**Betreft: openbaar onderzoek Simonis / Leopold II laan  
referentie 11/PFD/1905529 en 9025/PU-43.23**

Hierbij wensen we uitdrukkelijk bezwaar te maken tegen het voorstel voor aanleg van de Leopold II laan zoals aangevraagd door de MIVB. De belangrijkste reden is dat dit voorstel de huidige gevaarlijke situatie voor voetgangers niet oplost maar juist verergert. De ZACA wordt de facto omgevormd tot superZACA. De redenen hiervoor worden hieronder verder uitgewerkt op basis van observaties en analyse. We betreuren dat de aanvrager niet de minste studie uitgevoerd heeft naar de bewegingen van de voetgangers, die meer dan de helft van de gebruikers van deze publieke ruimte uitmaken. Het meest gebruikte zebrapad wordt gewoon afgeschaft zonder zich ook maar in de minste mate af te vragen waar die voetgangers naartoe zullen gaan. Met "het verbeteren van doorstroming van het verkeer" in de beschrijvende nota mikt de aanvrager blijkbaar enkel op het autoverkeer. Voetgangersverkeer blijkt quantité négligable te zijn, hoewel voetgangers wel minstens de helft van de gebruikers van deze openbare ruimte zijn (Simonis modale hub) en tevens het overgrote deel van de klanten van de MIVB vormen (er

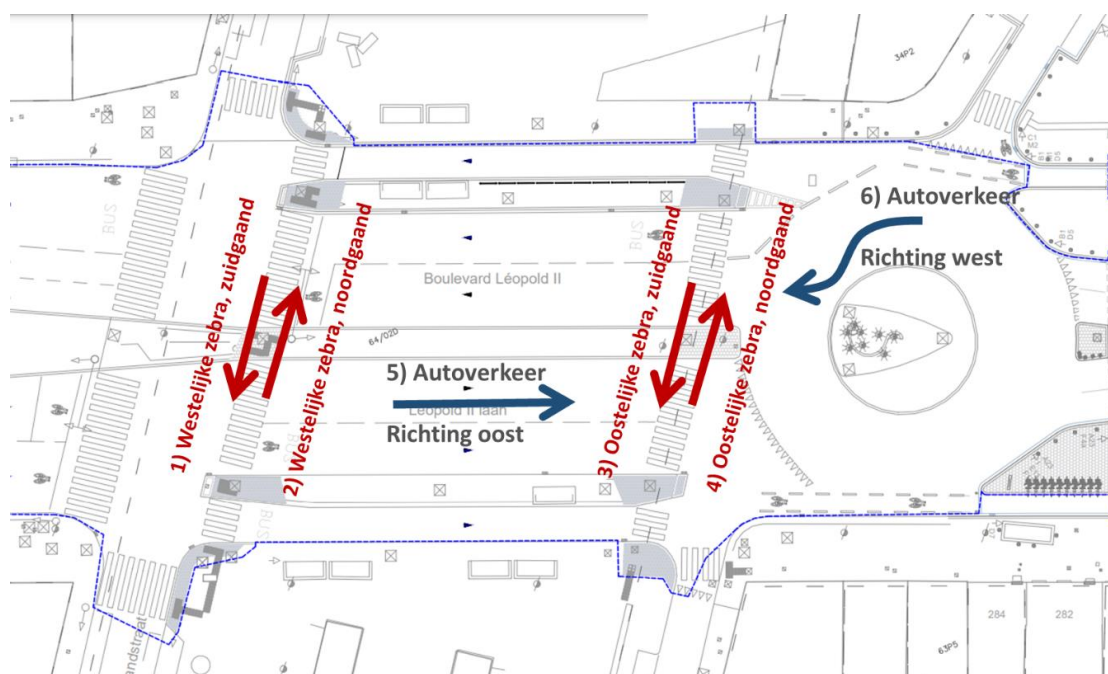
In de beschrijvende nota wordt melding gemaakt van "het verbeteren van doorstroming van het verkeer" (pagina 4 en 9). Verder wordt op pagina 19 gemeld dat een zebra-pad verwijderd wordt. Blijkbaar wordt allen gekeken naar de doorstroming van het autoverkeer, en wordt het voetgangersverkeer totaal genegeerd. Van het STOP principe geen spoor.

Terloops wordt vermeld dat het zebra-pad een ZACA is, en dit zou dan impliciet als verantwoording moeten gelden voor het supprimeren van het zebra-pad. Nergens wordt enige analyse gemaakt of dit zebra-pad al dan niet een belangrijke functie vervult en wat de redenen zouden kunnen zijn waarom dit zebra-pad crashgevoelig zou zijn. Nochtans levert een korte observatie ter plaatse zeer vele inzichten op, die onmisbaar zijn bij het ontwerpen van deze publieke ruimte. Het is onaanvaardbaar dat er zo lichtzinnig overheen gegaan wordt, zeker op deze plaats die als het ware een multimodale hub vormt.

Het verwijderen van het zebra-pad strookt niet met de ambities binnen het Good Move plan Brussel van 2021. In dit plan werd een rode PLUS-verbinding getekend voor voetgangers. In de huidige plannen wordt deze essentiële verbinding volledig van de kaart geveegd.

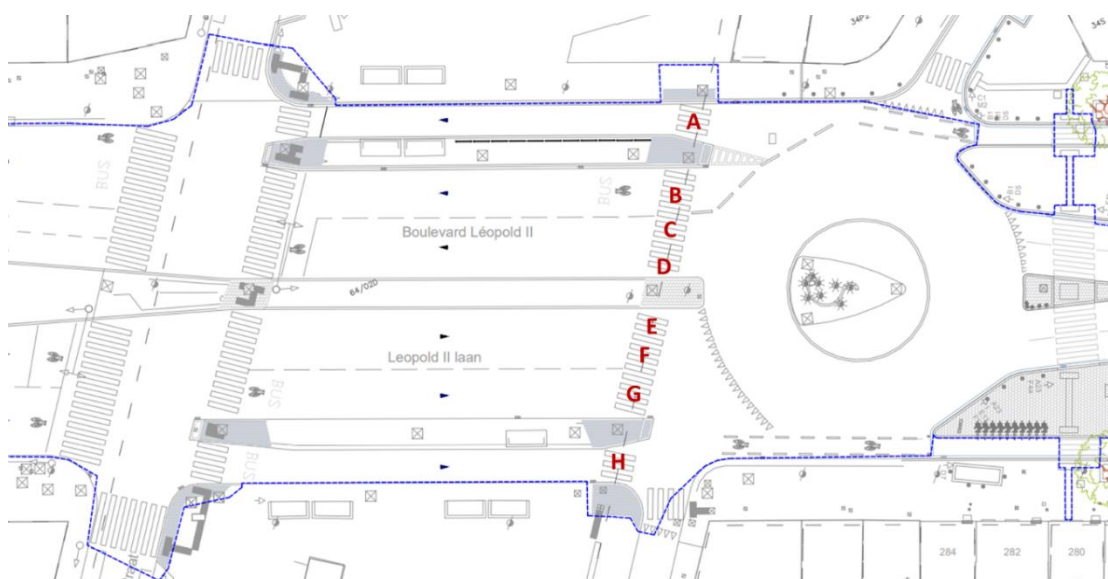
Covidcrisissen worden niet opgelost door testlaboratoria op te doeken. ZACAs worden niet opgelost door het zich erin bevindende zebraapad af te schaffen. De bestaande voetgangersstroom zal grotendeels blijven, maar nu wel in nog slechtere omstandigheden, in een chaotische verkeerssituatie waar de voetganger enkel de basisrechten ontnomen zijn. Dit is niet enkel struisvogelpolitiek, dit is het creëren van een ZACA in het kwadraat.

In de beschrijvende nota zijn geen details te vinden over de specifieke kenmerken van deze ZACA. Consultatie van Mobigis leert ons dat dit een ZACA was in 2014, maar het is onduidelijk of deze classificatie nog steeds geldt in 2022. Volgens Mobigis zouden er 3 aanrijdingen van voetgangers plaatsgehad hebben op het zebraapad, maar het is onduidelijk over welk van beide

Wat moet gebeuren is een analyse van de ZACA en een het afwegen van mogelijke oplossingen. Hieronder vindt u een aanzet tot dergelijke analyse, enkele voorlopige conclusies en een ontwerp van aanleg dat met respect voor het STOP principe en de voetgangers tegemoetkomt aan de noden van de MIVB en De Lijn.

### **Ruimte voor zebrapaden**

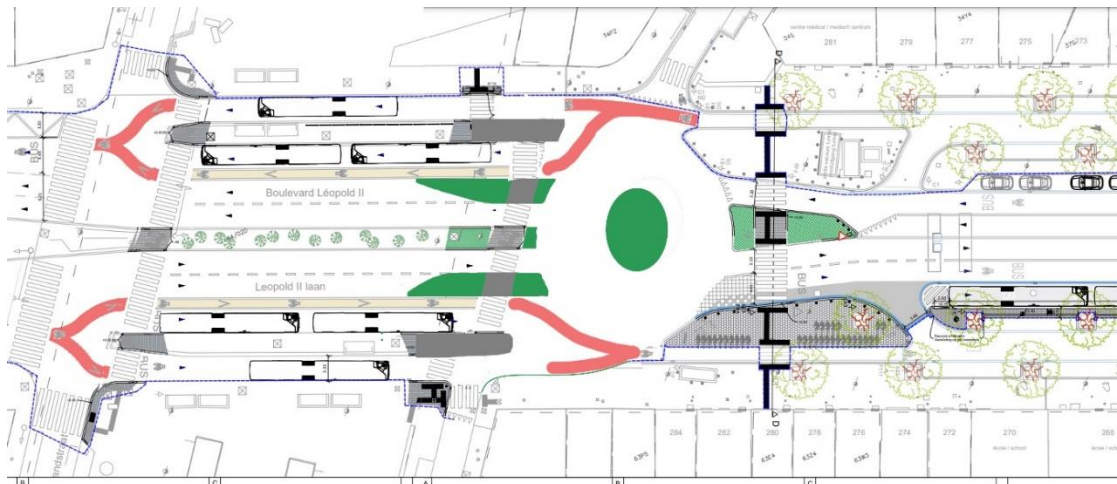
Het zoeken naar ruimte om twee gelede bussen gelijktijdig aan de halte te laten staan lijkt de belangrijkste reden voor het afschaffen van het zebrapad. Mits enige creativiteit kan dit echter gemakkelijk opgelost worden. Het rondpunt aan de kruising met de Herkolierstraat en de Fourezstraat kan gemakkelijk iets kleiner gemaakt worden waardoor er voldoende plaats vrijkomt voor het zebrapad (zie verder).

## **Voorstel variante 2: betere doorstroming openbaar vervoer bovenop voorstel 1**

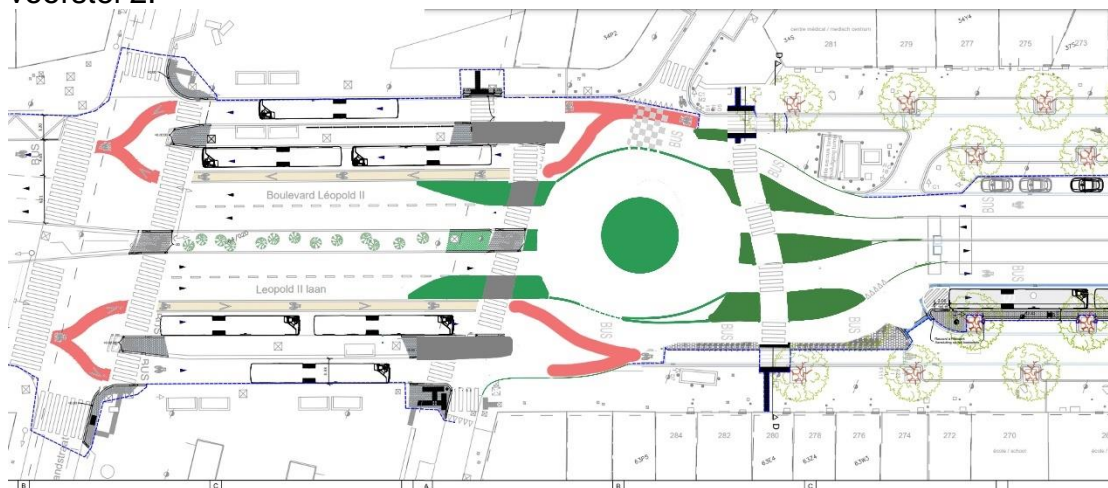
Naast het probleem van het verdwenen zebrapad heeft het in openbaar onderzoek zijnde voorstel een tweede zware tekortkoming. Er wordt wel aandacht besteed aan de doorstroming van het autoverkeer, maar de doorstroming van het busverkeer laat nog zeer veel te wensen over. De bussen zitten samen vast met het autoverkeer wanneer er zich opstoppingen voordoen op het rondpunt. Daarenboven is er een samengaan van de busbaan en de rijbaan kort voor het rondpunt richting Basiliek, waar de bussen telkens ook een aantal wagens zullen moeten laten voorgaan. Voor een degelijke duurzame mobiliteit is het belangrijk dat het openbaar vervoer niet onnodig gestremd wordt door het private autoverkeer. Er is daar in dit geval ook geen enkele reden toe, en alle bussen die de Leopold II laan volgen zouden perfect een eigen bedding over het rondpunt kunnen hebben. Dit is schematisch uitgewerkt in voorstel 2.

De enige hinder die de bussen op het rondpunt zouden kunnen ervaren is van de wagens die uit de Herkolierstraat komen, maar dit zijn er niet veel en is via duidelijke signalisatie op te lossen, en van deze uit de Fourezstraat. Daarvan zijn er wel meer en bestaat het risico dat ze een serieuze hinder

zouden zijn (hoewel niet meer dan vandaag of dan wat het geval zou zijn met het in openbaar onderzoek liggende voorstel). Door juist een aparte busbaan te voorzien is het mogelijk dit sterk te limiteren door met de juiste signalisatie te werken (verticale en dambordpatroon op de weg), aangevuld met een beetje handhaving (en vooral veel perceptie van handhaving).

Door het scheiden van de verbinding tussen het rondpunt en de busbaan enerzijds en de autorijstrook anderzijds werkt dit voorstel 2 ook de meer dan 7 meter lange dubbele oversteek (bus + auto) weg voorbij het rondpunt (de baanvakken voor verkeer richting stad). Bestuurders die de laterale baan (richting stad) willen gebruiken kunnen dat nog perfect, voorrang verlend aan de bussen op de busbaan.
